W-2.464.1.2020. ¹³ D003
dot.:D003/20Warszawa, dnia ¹⁰ .03.2020 r.<https://platformazakupowa.pl/pn/mzdw>

dotyczy przetargu nieograniczonego na:

„Budowa zachodniej obwodnicy Grodziska Mazowieckiego w ciągu drogi wojewódzkiej nr 579 odcinek od km 2+209,60 do km 9+560,51” - przewidziane do dofinansowania ze środków EFRR w ramach RPO WM na lata 2014 – 2020 – nr postępowania 003/20

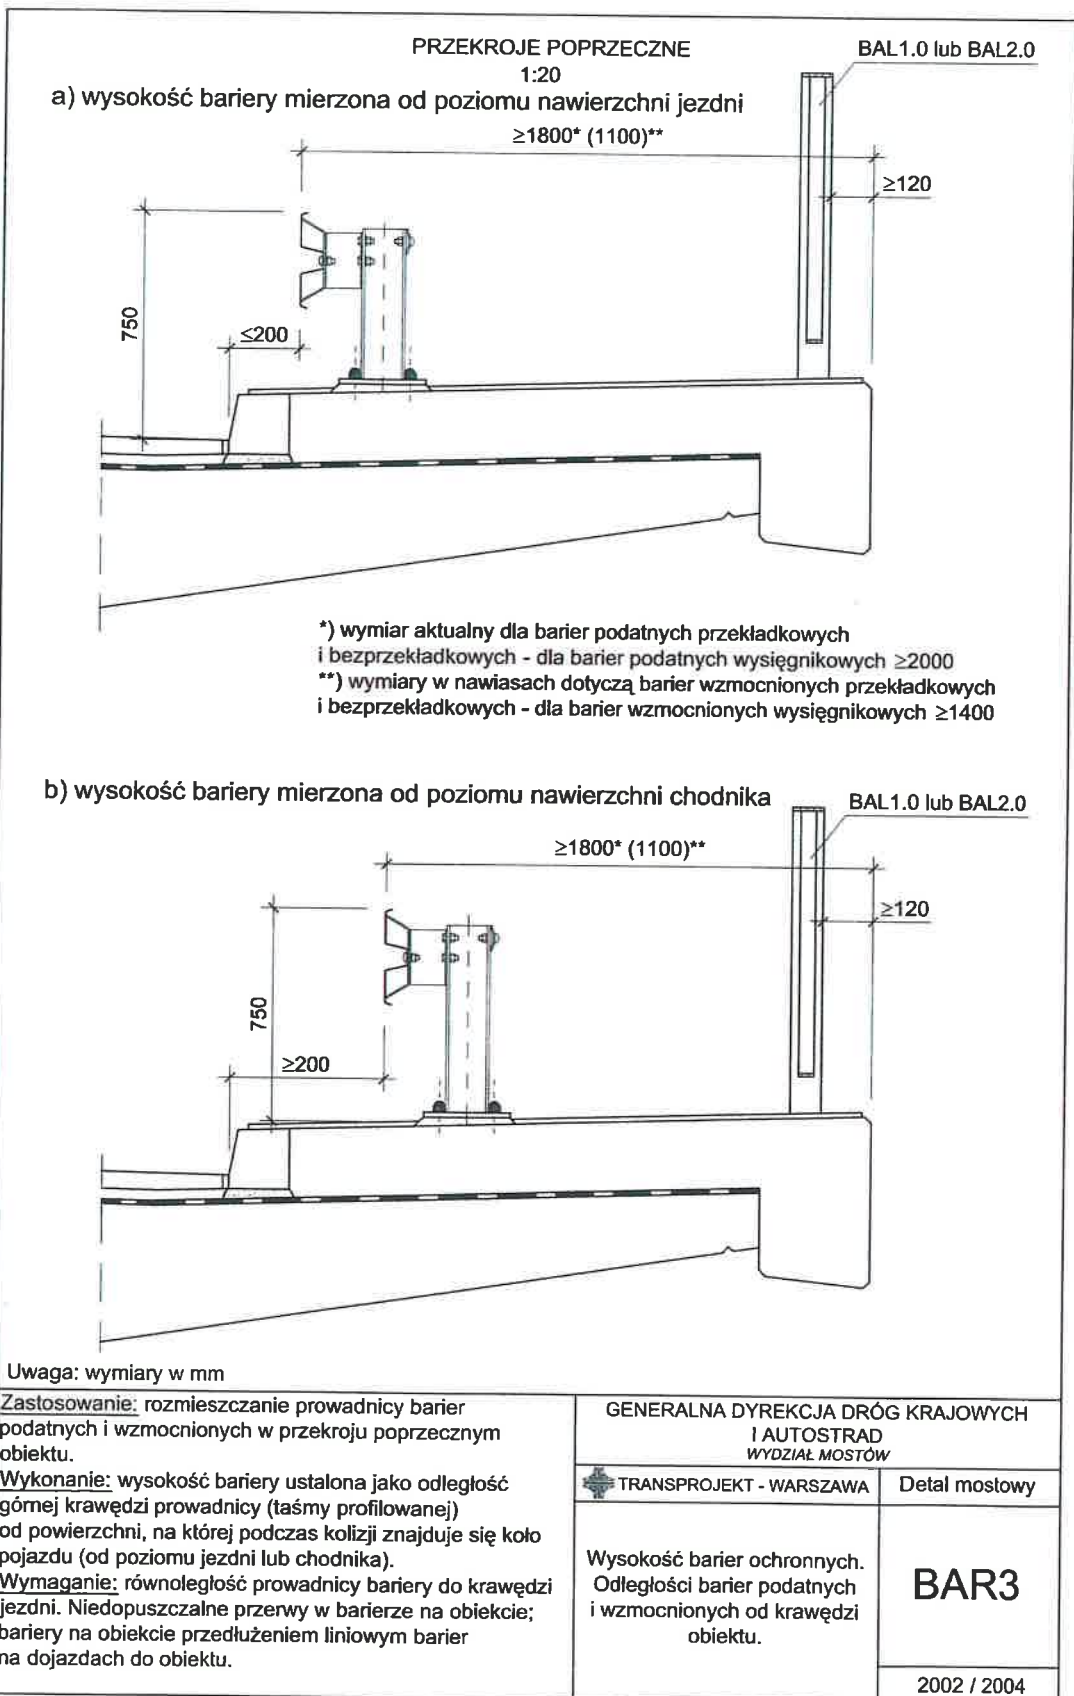
Dotyczy obiektów mostowych. Jaką wysokość bariery stalowej H2/W2B należy przyjąć?

Należy przyjąć wysokość zgodnie z przykładowym rys. zamieszczonym poniżej.
